Verslag huishoudelijke elektrische installatie op laagspanning en zeer lage spanning

Referentie: **012-20261005-03**	Datum controle: **05/10/2026**
Keurder: **012**

Eigenaar:	**Onbekend**	EAN-code:	**541448820057312055**
Adres installatie:	**Elf Novemberlaan 22 bus 2, 2300 - Turnhout**	Nummer teller(s):	**1SAG1100905186**
		Distributienetbeheerder installatie:	**Fluvius**

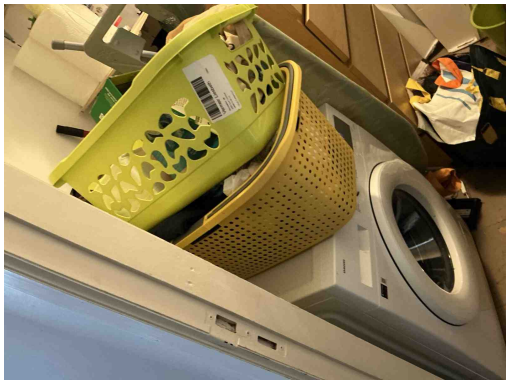
B02 - Het elektrisch verdeelbord is onvoldoende bereikbaar (Boek 1: 5.3.5.1).
Opmerking: Oa bord 1veel te hoog geplaatst en geen ladder aanwezig en bord 2 staan spullen voor ik kan die niet deftig open

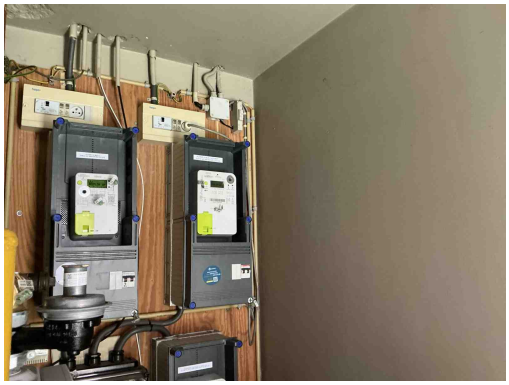
B02 - Het elektrisch verdeelbord is onvoldoende bereikbaar (Boek 1: 5.3.5.1).
Opmerking: Oa bord 1veel te hoog geplaatst en geen ladder aanwezig en bord 2 staan spullen voor ik kan die niet deftig open

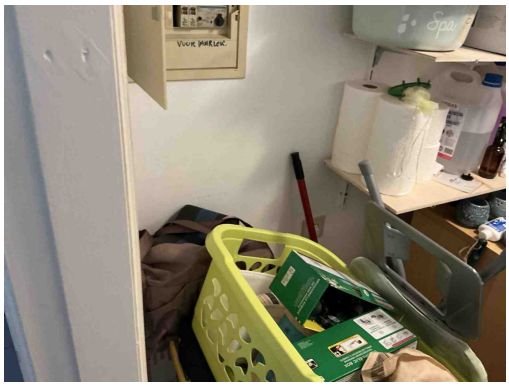
B02 - Het elektrisch verdeelbord is onvoldoende bereikbaar (Boek 1: 5.3.5.1).
Opmerking: Oa bord 1veel te hoog geplaatst en geen ladder aanwezig en bord 2 staan spullen voor ik kan die niet deftig open

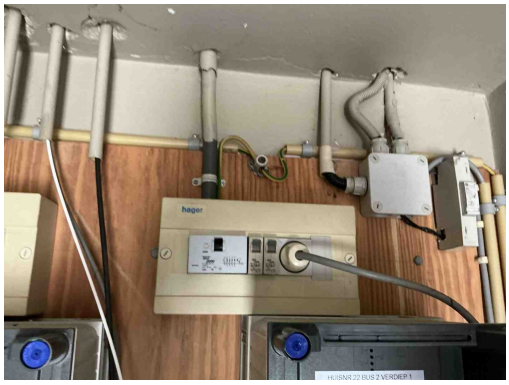
B06 - Het elektrisch verdeelbord heeft niet de minimale beschermingsgraad IPXX-B in een gewone ruimte (Boek 1: 4.2.2.3).
Opmerking: Oa bord 1

B29 - Het elektrisch verdeelbord in een huishoudelijke ruimte is niet voorzien van een deur (Boek1: 5.3.5.1).
Opmerking: Oa bord 1

B17 - De voedingsspanning is niet op elk bord vermeld (Boek 1: 3.1.3.3).
Opmerking: Oa bord 1,2

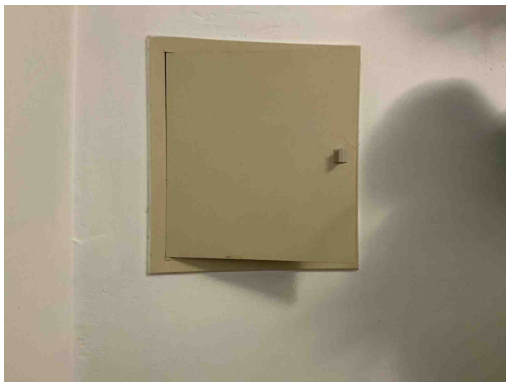
B17 - De voedingsspanning is niet op elk bord vermeld (Boek 1: 3.1.3.3).
Opmerking: Oa bord 1,2

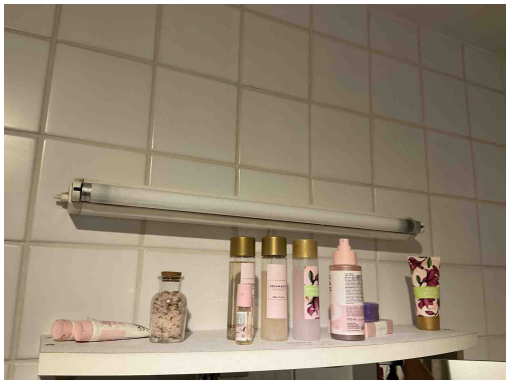
T09 - Bepaalde contactdozen en/of schakelaars zijn beschadigd (Boek 1: 1.4.1.3).
Opmerking: Oa badkamer

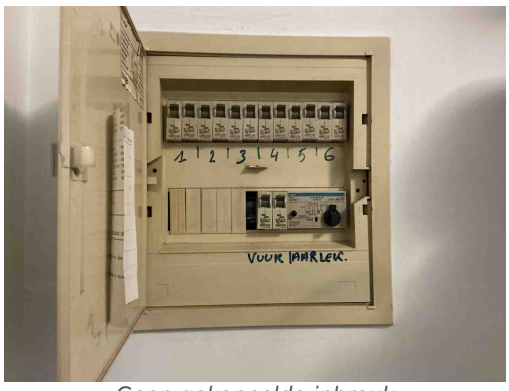
T23 - Het elektrisch materiaal is beschadigd. (Boek 1: 1.4.1.3).
Opmerking: Oa lamp badkamer
